MAGISTRÁT HLAVNÍHO MĚSTA PRAHY

## Připomínkování Metropolitního plánu hl. m. Prahy

| Jméno/Název subjektu |          | Městská část Praha 8     |                         |                |  |

#### XII/6/m (225)

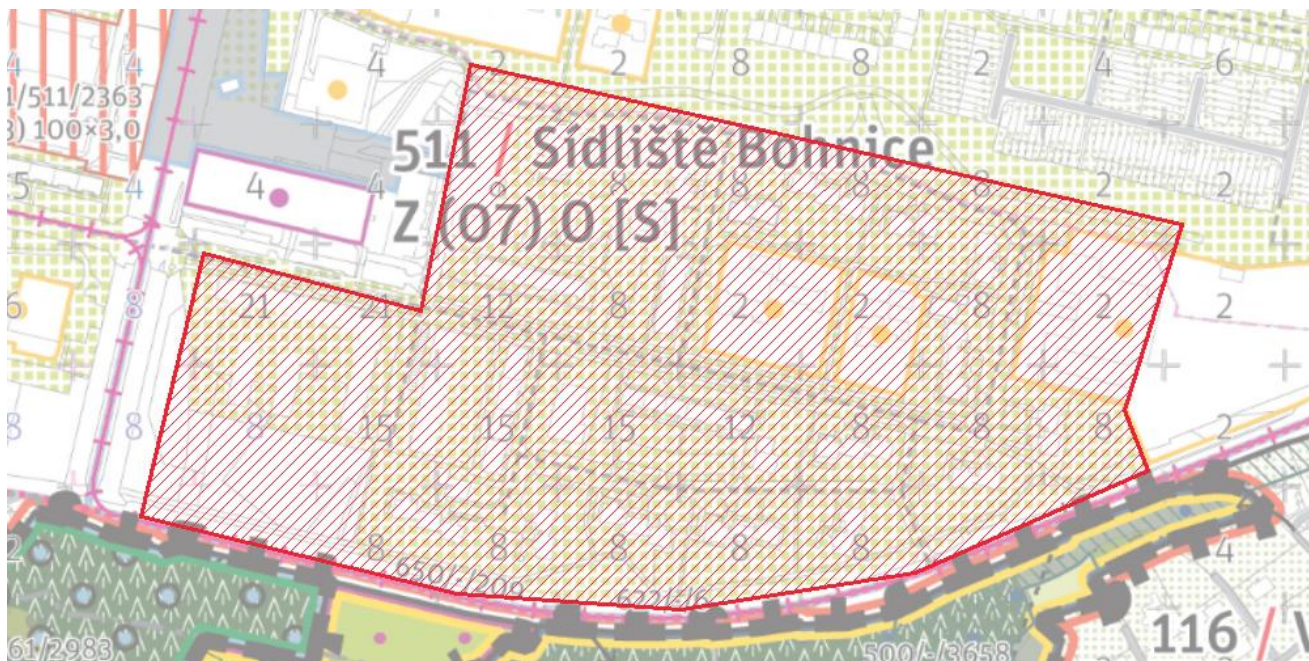
H09 - Požadujeme garantovat jádrové město a moderní předměstí.  
Tuto připomínku považuje městská část za zásadní.

#### XII/6/n (226)

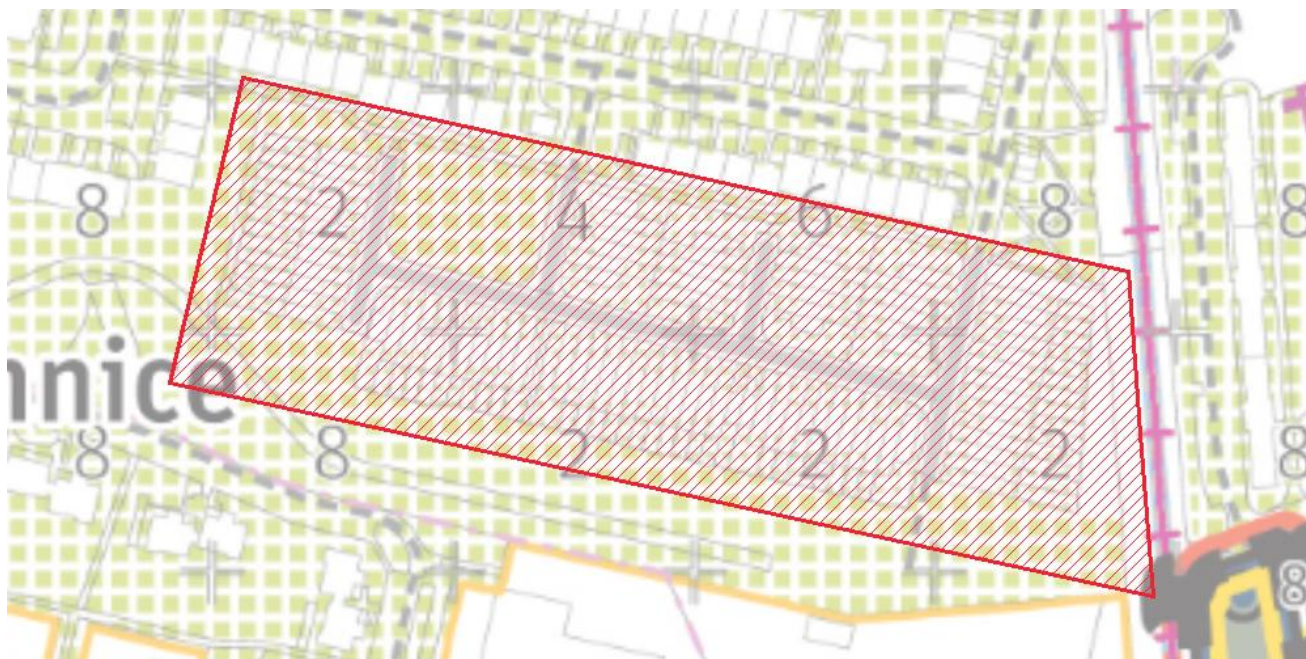
H08- Požadujeme garantovat moderní předměstí

#### XII/6/o (227)

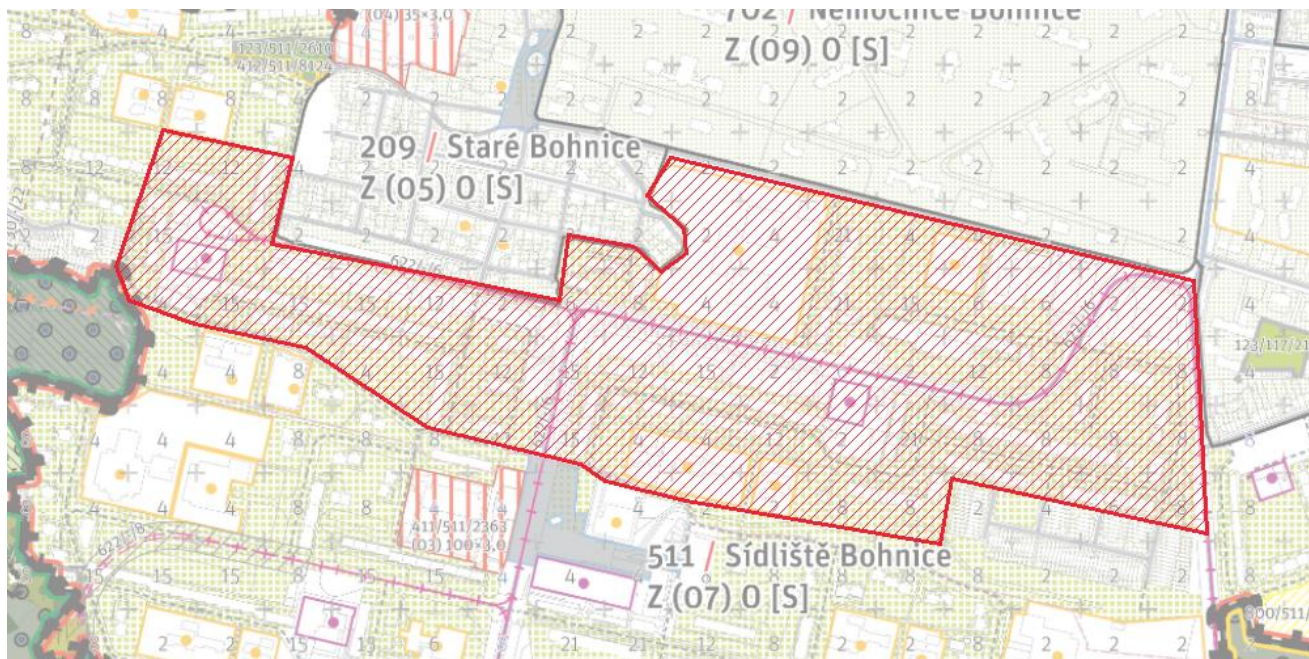
H07- Požadujeme garantovat moderní předměstí  
Tuto připomínku považuje městská část za zásadní.

#### XII/6/p (228)

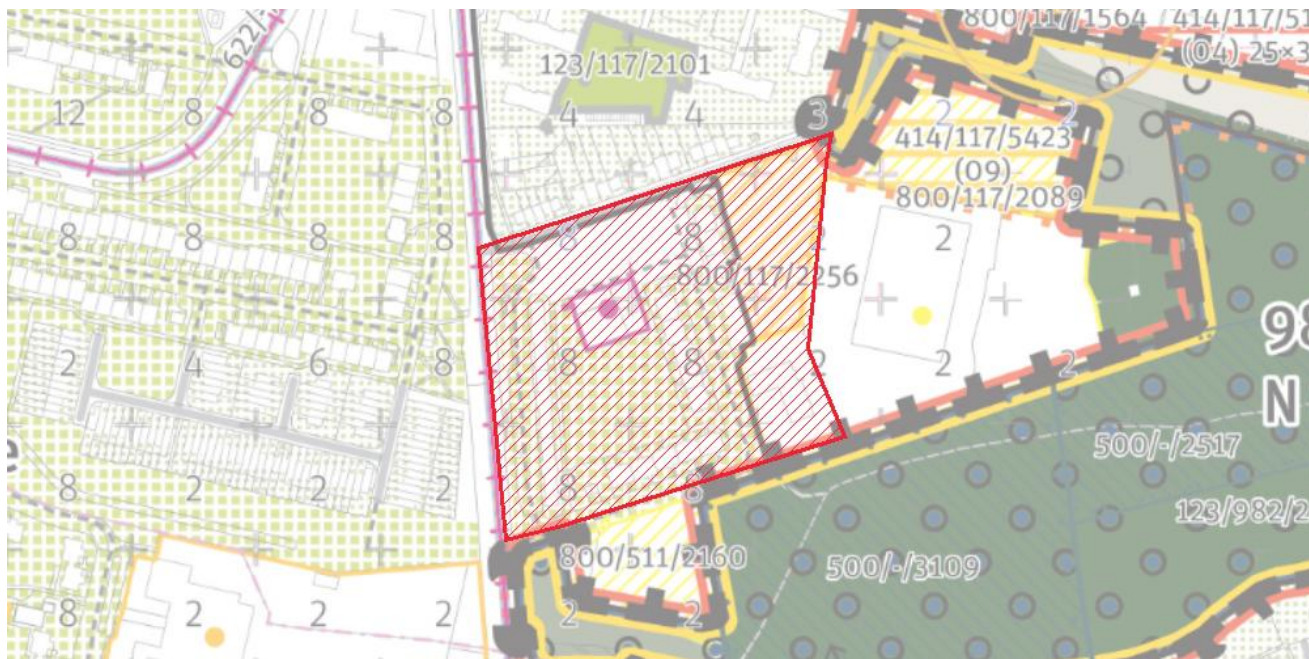
H06- Požadujeme garantovat moderní předměstí.

**XII/6/t (232)**

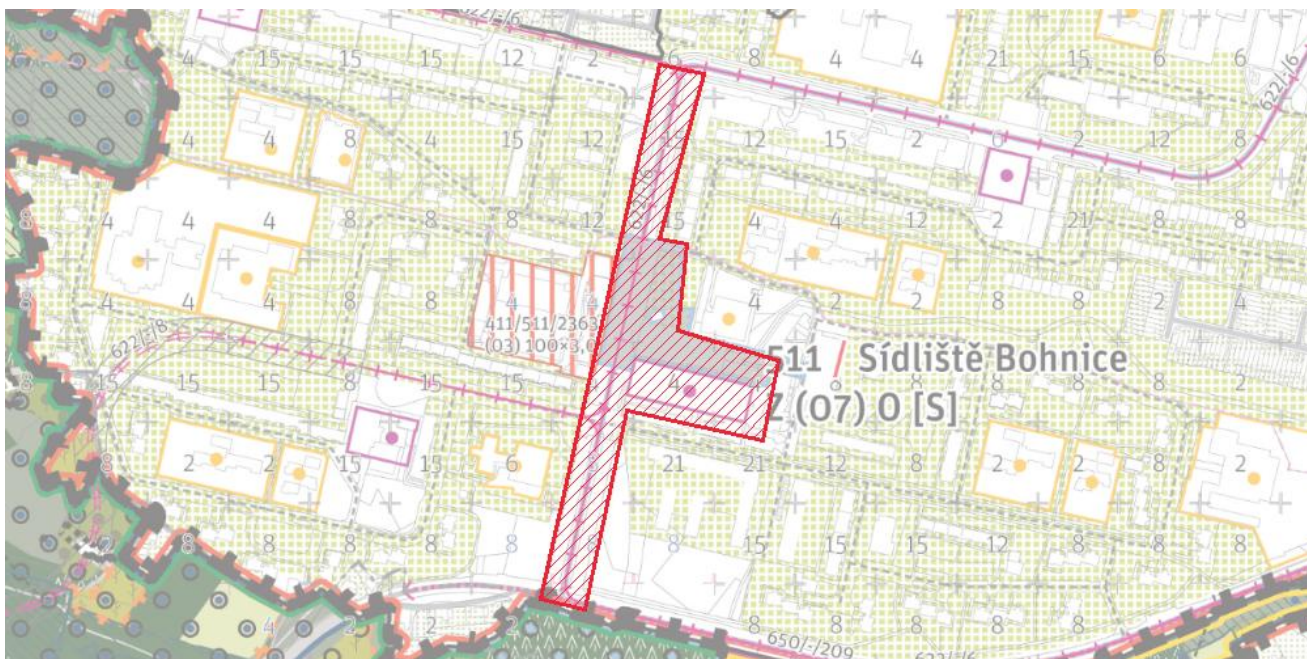
Lokalitní uzel před OC Nisa, ulice Mazurská s hromadnou dopravou, průchody veřejnou parkově upravenou zelení mezi bytovými domy propojují okolní sub-lokality, kultivovaný vstup k hradišti Na Farkách, pěší propojení s rekreačním pásem podél Tarnovské ulice a s Dražanskou krajinou

**XII/6/u (233)**

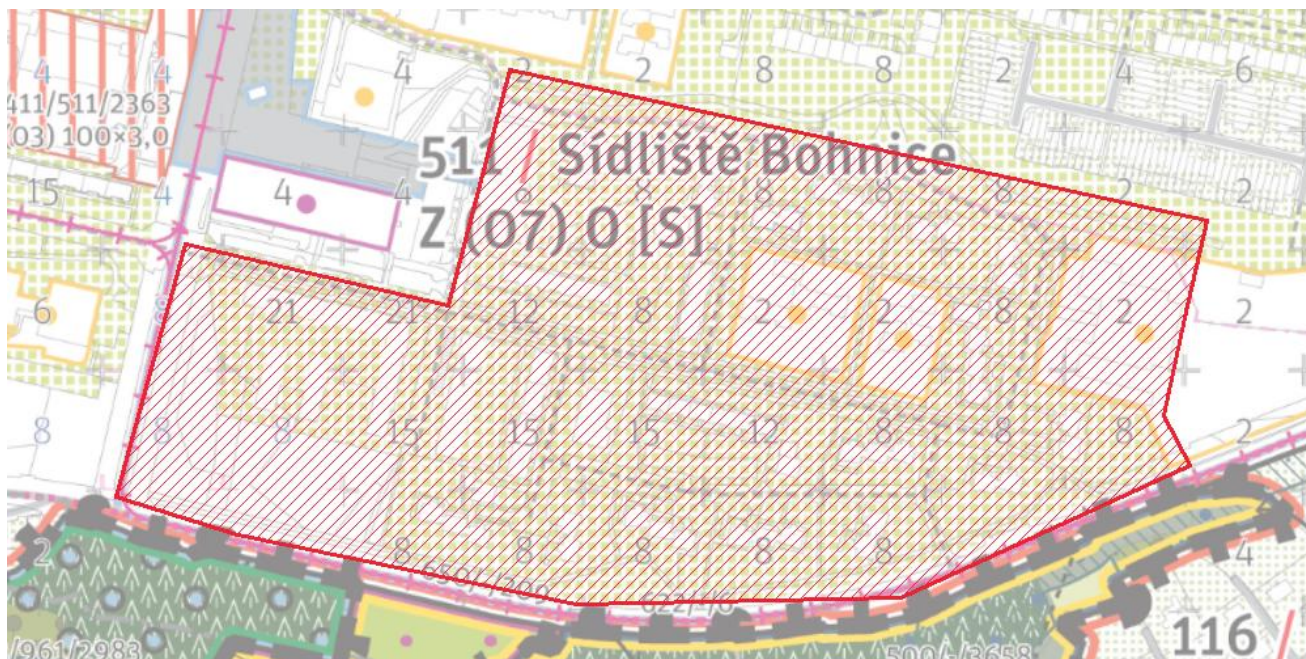
Lodžská ulice s hromadnou dopravou se čtvrt'ovým uzlem u obchodního centra Krakov a městskou třídou ústící do specifického centra na křížení ulic Lodžská a K Pazderkám, které nabízí kultivovaný vstup do území vedlejší městské části.

**• Požadujeme doplnit do výkresů nového územního plánu hl. m. Prahy XII/6/w (235)**

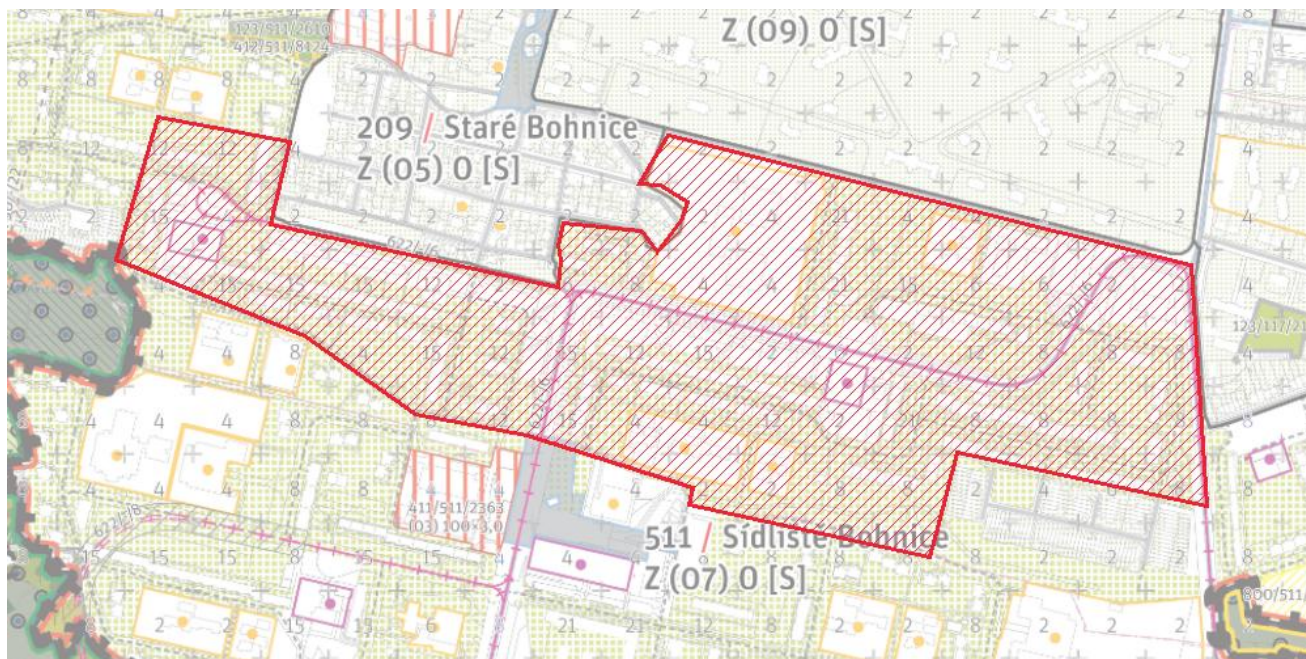
Na okraji sub-lokality pěší a cyklistické propojení Lehnickou ulicí s parkově upravenou zelení.

**XII/6/x (236)**

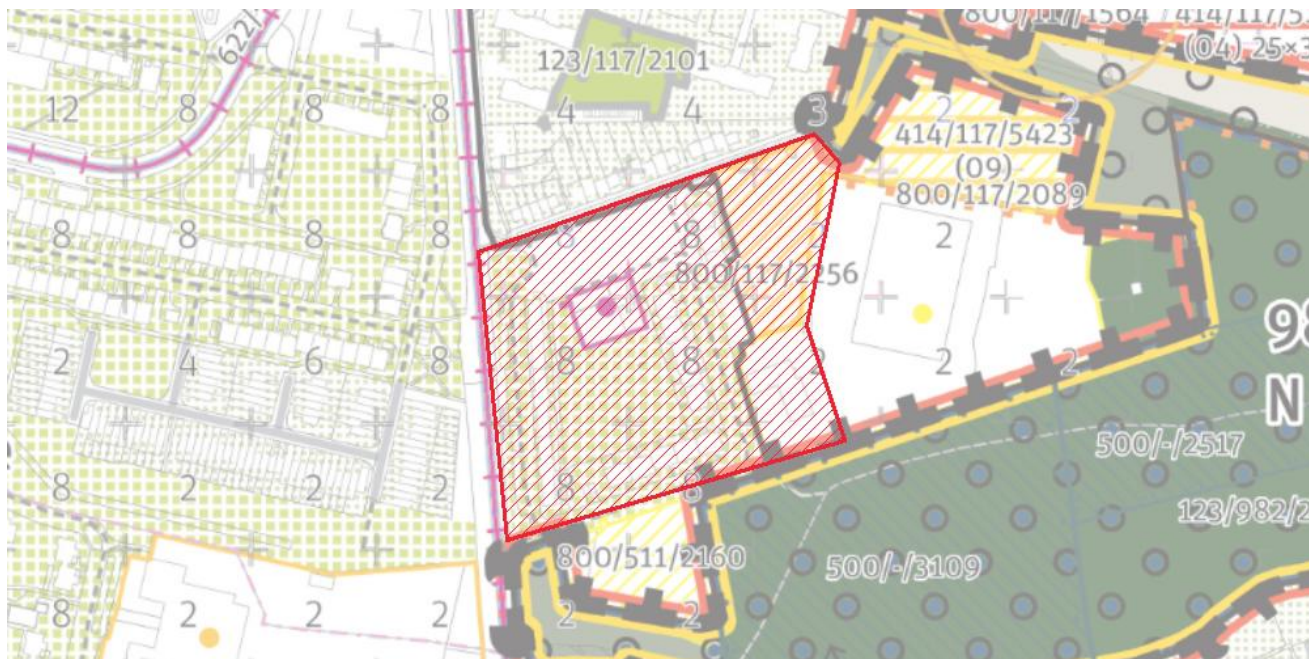
Lokalitní uzel před OC Visla a v OC Odra, ulice Čimická, Lodžská a Zhořelecká s hromadnou, automobilovou, cyklistickou i pěší dopravou, vnitřní veřejná parkově upravená prostranství jsou bezmotorová s pěšími průchody a cyklistickými propojeními, spojují čtvrtový uzel u OC Krakov se specifickým uzlem u Bohnické léčebna a lokalitními uzly.

**XII/6/z (238)**

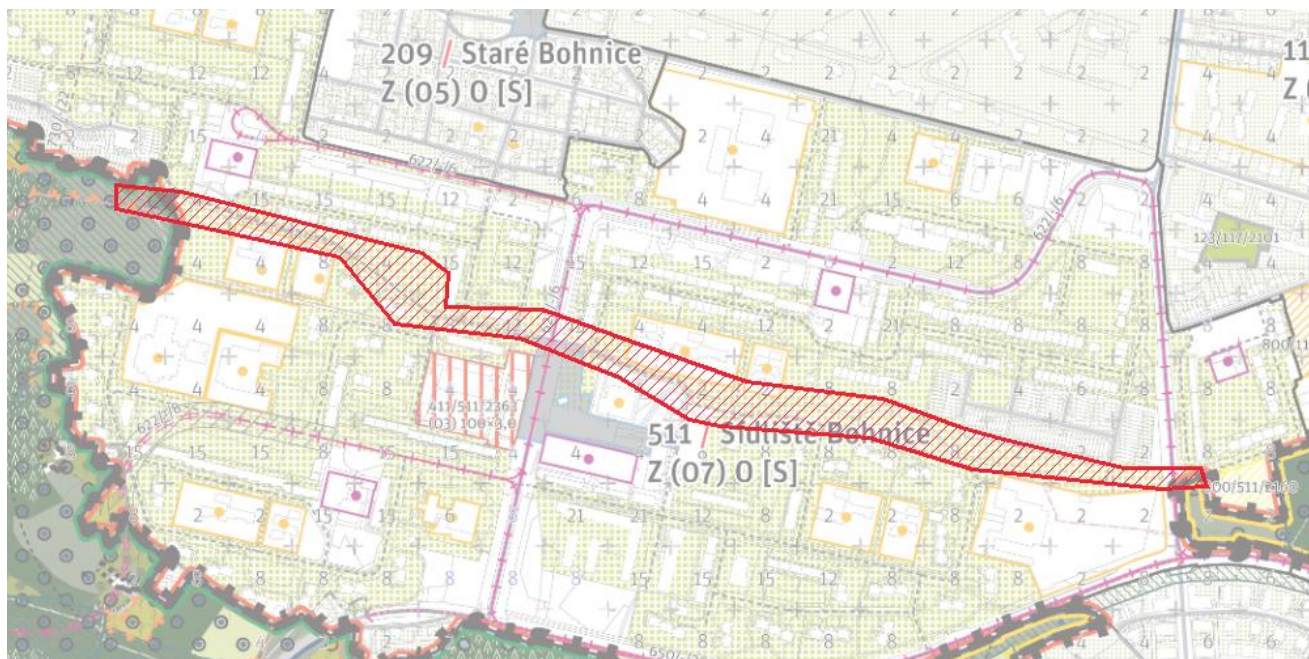
Ulice Čimická a K Pazderkám s kvalitní průjezdností s celoměstsky významným pěším propojením vedoucím od Čimického háje směrem na Velkou skálu, vstupy do krajinného zázemí města, čtvrt'ový uzel na křižení Čimické ulice a K Pazderkám, pěší propojení s Čimickým hájem a rekreačním pásem podél Lehnické ulice.

**XII/6/a.d (242)**

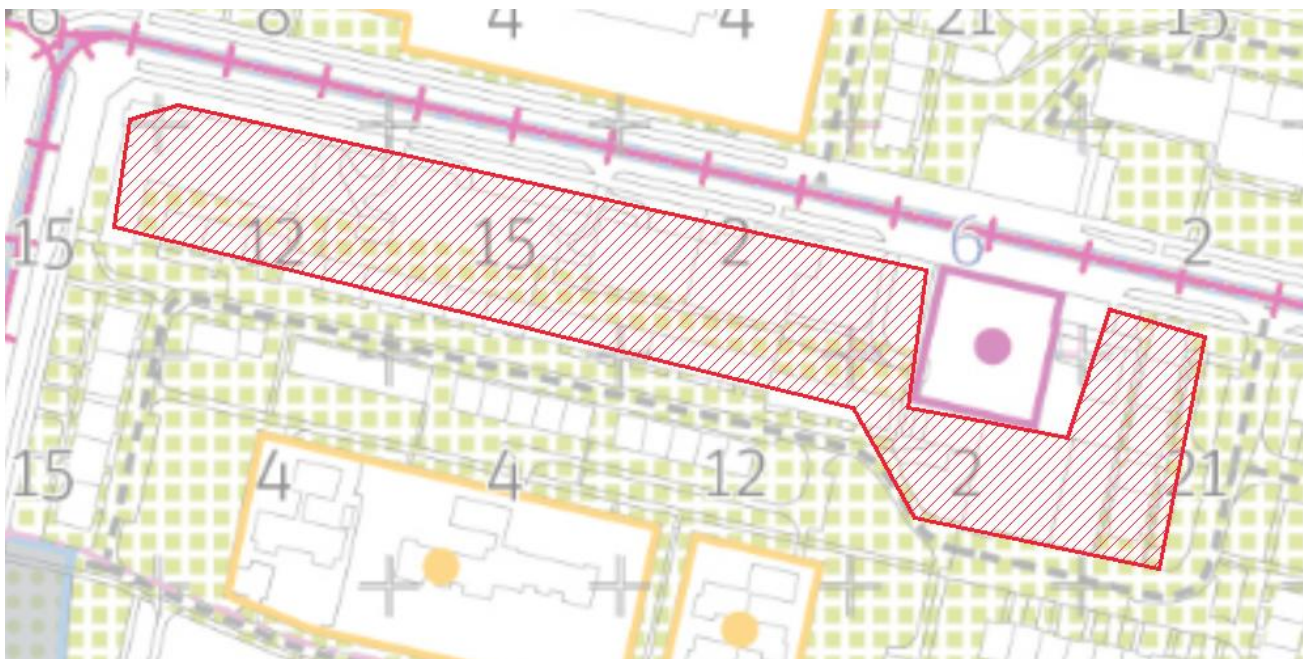
Požadujeme garantovat plochu pro vybudování lanové dráhy na Podbabu včetně integrovaného parkovacího domu k zajištění parkovacích kapacit s ohledem na změnu režimu dané oblasti. Současně garantovat plochu pro budoucí umístění stanice hasičského sboru a doplňkové služby. Východní část této plochy požadujeme garantovat jako městský park s nástupem do botanické zahrady doplněný o zástavbu se službami.

**XII/6/a.e (243)**

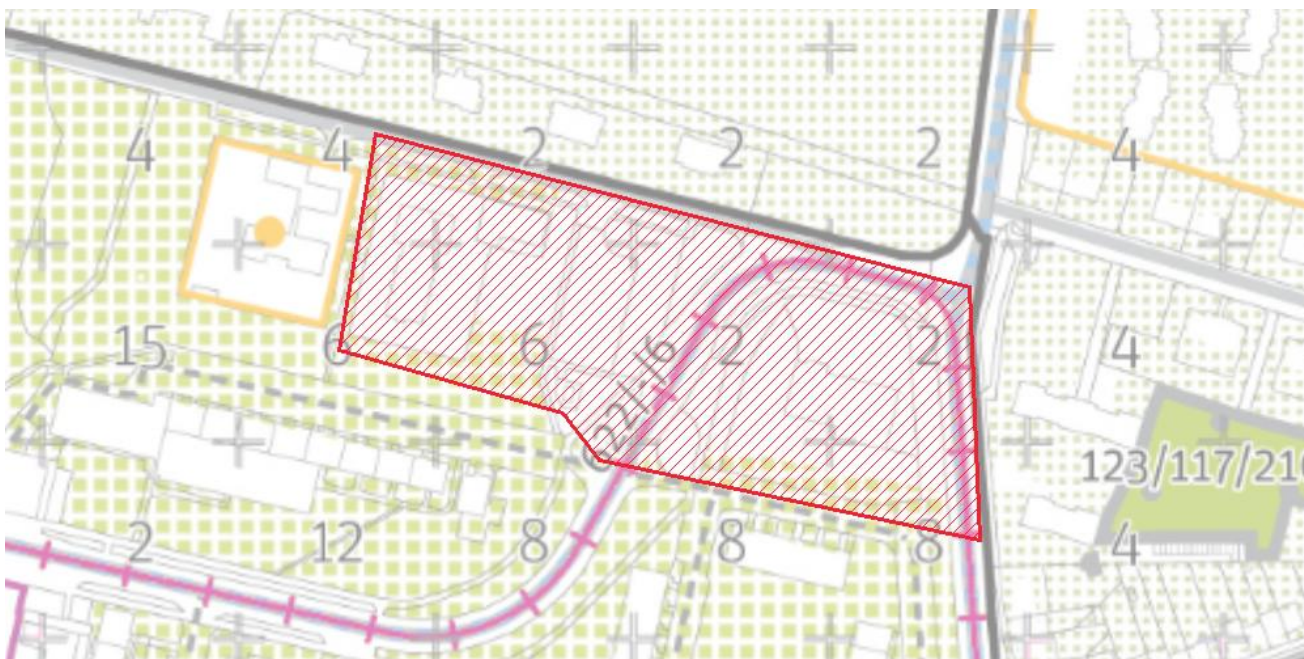
Požadujeme Park ve volné zástavbě. Podlažnost 15 pater nelze aplikovat na garáže pro automobily.

**XII/6/a.g (245)**

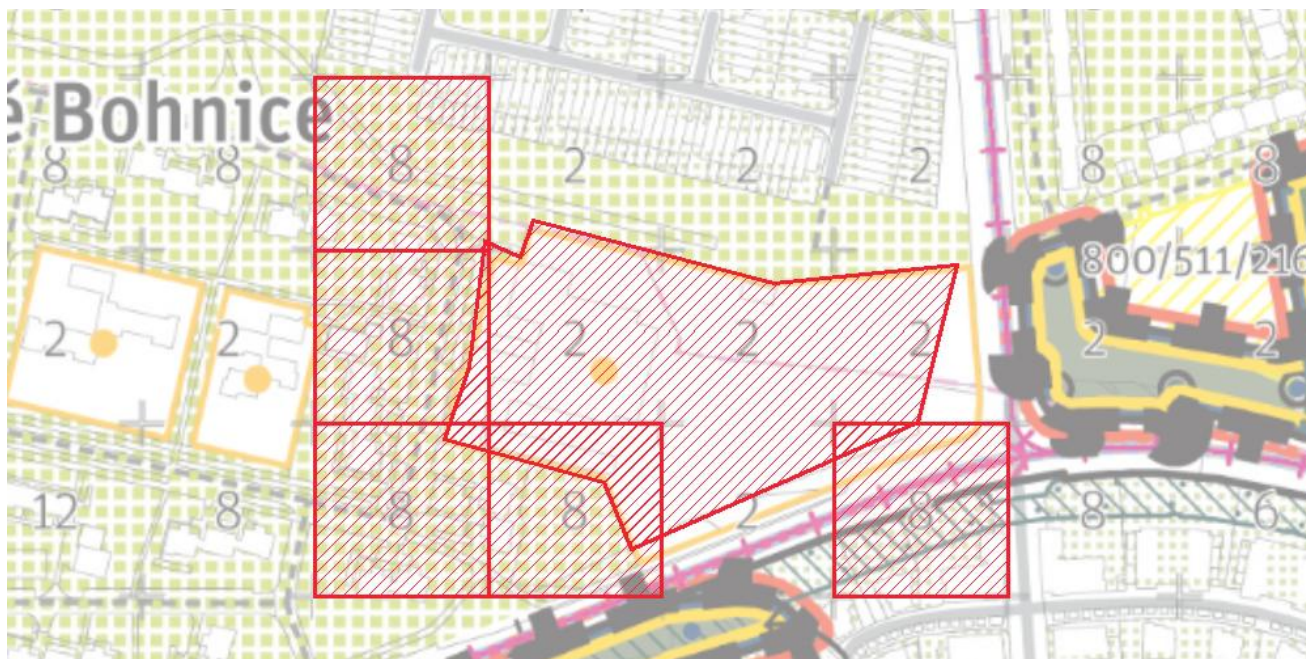
Do vyznačených ploch požadujeme stávající plochy a body občanské a komerční vybavenosti.
